Minikreisverkehr Wulfsdorfer Weg

Problembeschreibung für Radfahrer

Beurteilung nur nach Örtlichkeit
ohne Kenntnis des offiziellen Planes
Hans-Hartmut Neitzke 2021-08-15

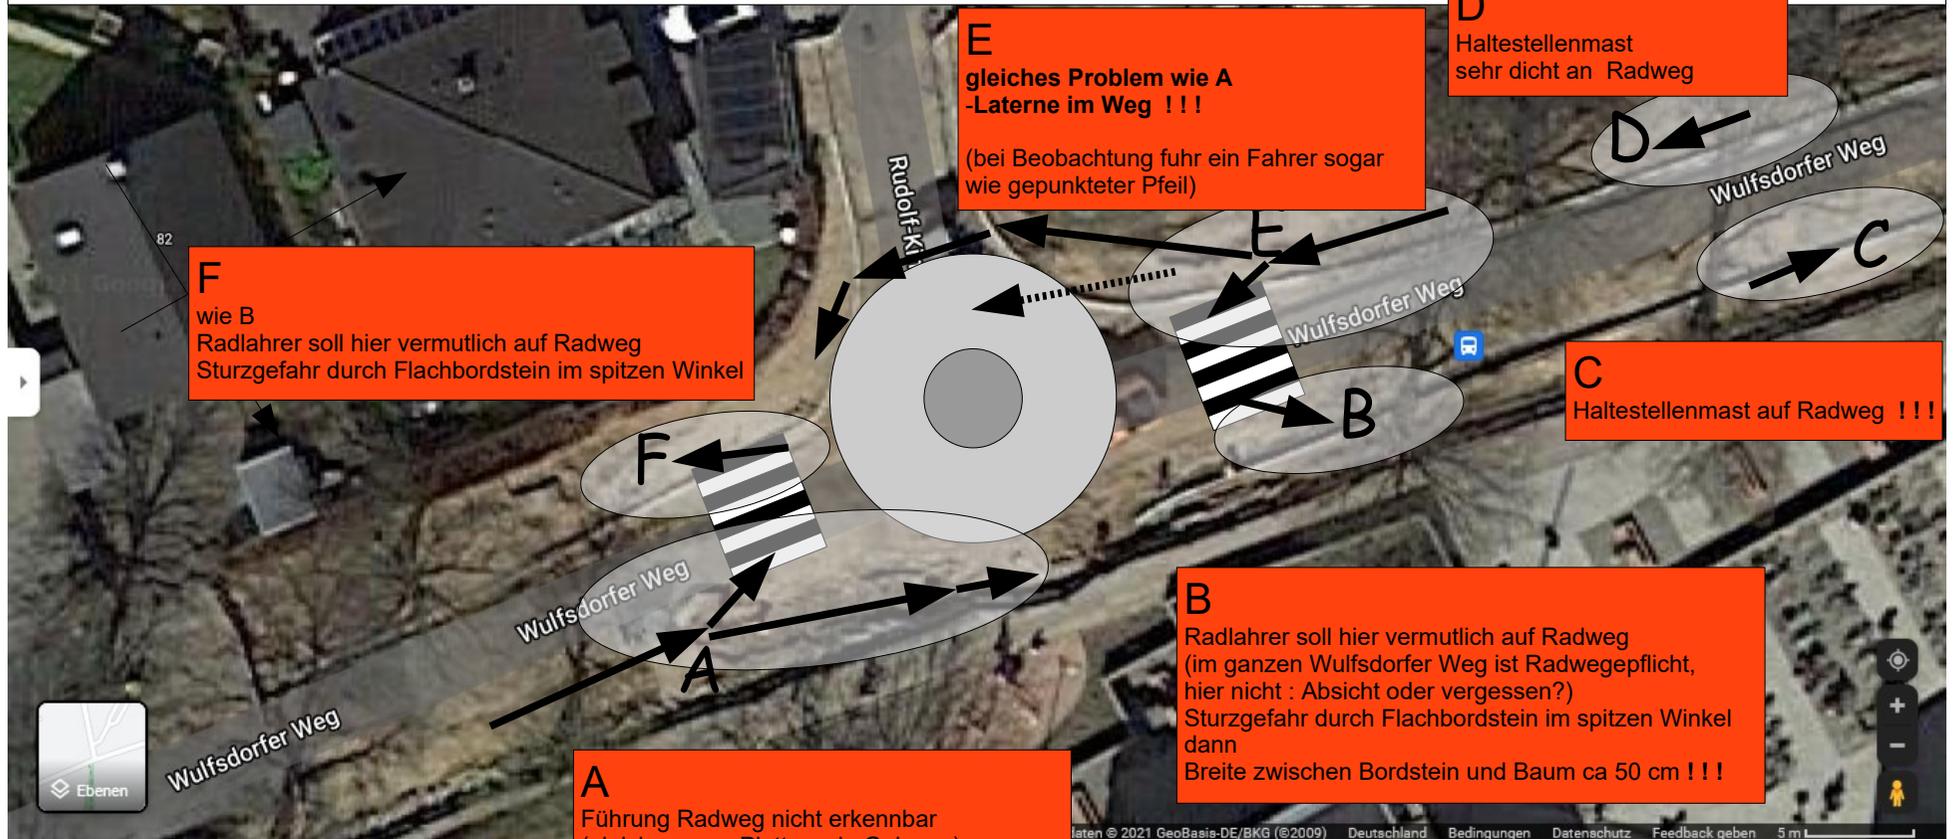
F
wie B
Radfahrer soll hier vermutlich auf Radweg
Sturzgefahr durch Flachbordstein im spitzen Winkel

E
gleiches Problem wie A
-Laterne im Weg !!!
(bei Beobachtung fuhr ein Fahrer sogar
wie gepunkteter Pfeil)

D
Haltestellenmast
sehr dicht an Radweg

C
Haltestellenmast auf Radweg !!!

B
Radfahrer soll hier vermutlich auf Radweg
(im ganzen Wulfsdorfer Weg ist Radwegepflicht,
hier nicht : Absicht oder vergessen?)
Sturzgefahr durch Flachbordstein im spitzen Winkel
dann
Breite zwischen Bordstein und Baum ca 50 cm !!!

A
Führung Radweg nicht erkennbar
(gleiche graue Platten wie Gehweg)
Entscheidung Fahrbahn / Gehweg
- Fahrbahn gefährlich / Blick über Schulter
- Gehweg wäre regelwidrig
zu beachten sind Gefahrenpunkte:
- Autos von hinten (Blick über linke Schulter)
- Fußgänger an/auf Zebrastreifen
- Laterne im Weg !!!
